# PROPOSITIONS D'ACTEVI POUR AMELIORER LA DESSERTE DU QUARTIER LES EPINETTES / LE FORT D'ISSY

## OBJET DE LA PRESENTE NOTE

Le plan ci-dessous présente l'existant en intégrant les évolutions programmées évoquées dans le Point d'Appui d'avril 2013 (lien) :

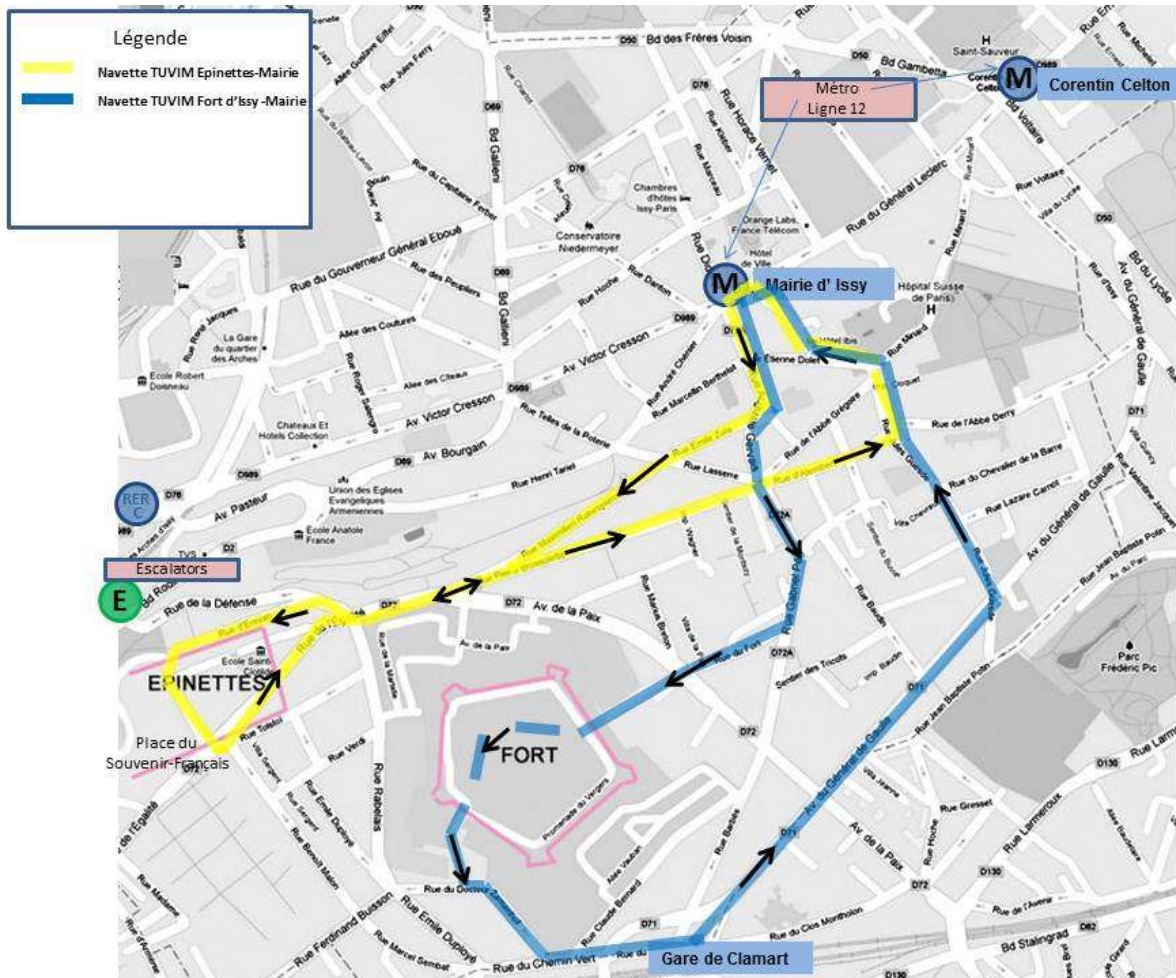
Si l'on ne considère que l'aspect de la desserte géographique, on peut constater que ces lignes assurent la quasi-totalité des liaisons souhaitées à la seule exception notable de l'intérieur du Fort d'Issy. Mais, détourner ces lignes en les faisant traverser le Fort (ou en les en rapprochant) ne suffirait pas à couvrir les besoins des habitants.

En effet, la qualité de service de ces lignes (capacité, fréquence, durée des trajets) ne correspond pas aux besoins des usagers qui veulent atteindre rapidement leur ligne de transport (métro, train ou tram) pour leur trajet quotidien domicile-travail.

- Les lignes RATP sont des lignes « longues » dont la fréquence et la capacité sont insuffisantes
- La boucle longue du TUVIM « Epinettes » n'est pas performante pour le trajet « Epinettes vers Mairie » et est inadaptée aux besoins des habitants du Fort.

D'où la nécessité d'un dispositif complémentaire de desserte plus locale et plus ciblée avec des trajets plus directs, plus rapides et des fréquences adaptées aux heures de pointe.

## PROPOSITION POUR LA LIAISON DU FORT ET DES EPINETTES AVEC TRANSILIEN « N » / RER C / T2

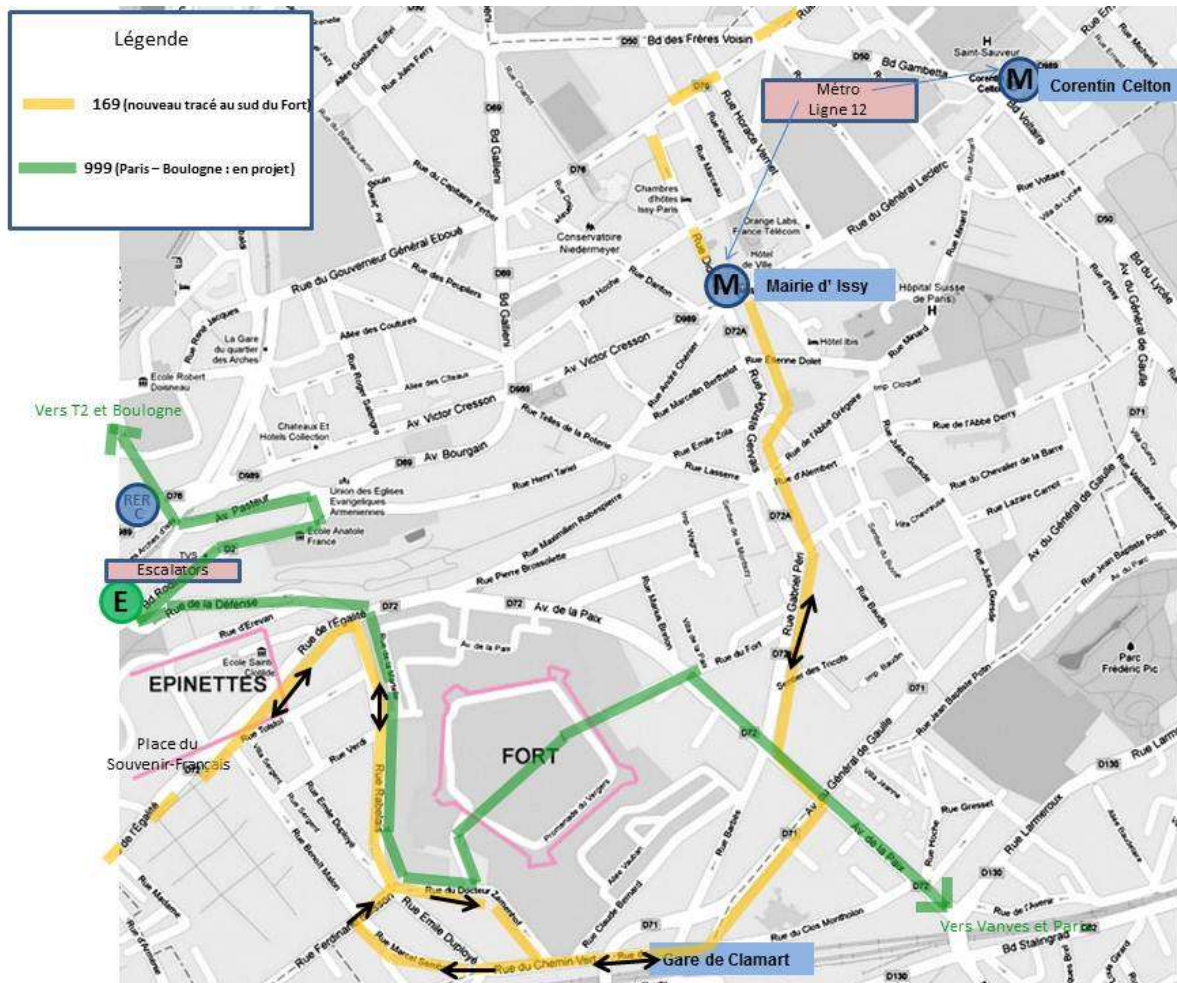
Cette liaison pourra être assurée par :

- Le nouveau tracé du 169 par le sud du Fort
- La nouvelle ligne de bus (*que nous appellerons ligne 999*) Paris-Vanves-Epinettes-T2-Boulogne dont le tracé devra être précisé et prendre en compte les besoins des habitants du Fort avec la desserte du Transilien N et la traversée du Fort.

**NB :** Si la traversée du Fort s'avérait impossible compte tenu de la longueur des bus ou de l'allongement du trajet, la ligne 999 pourrait passer au nord par l'avenue de la Paix sans trop dégrader la desserte.
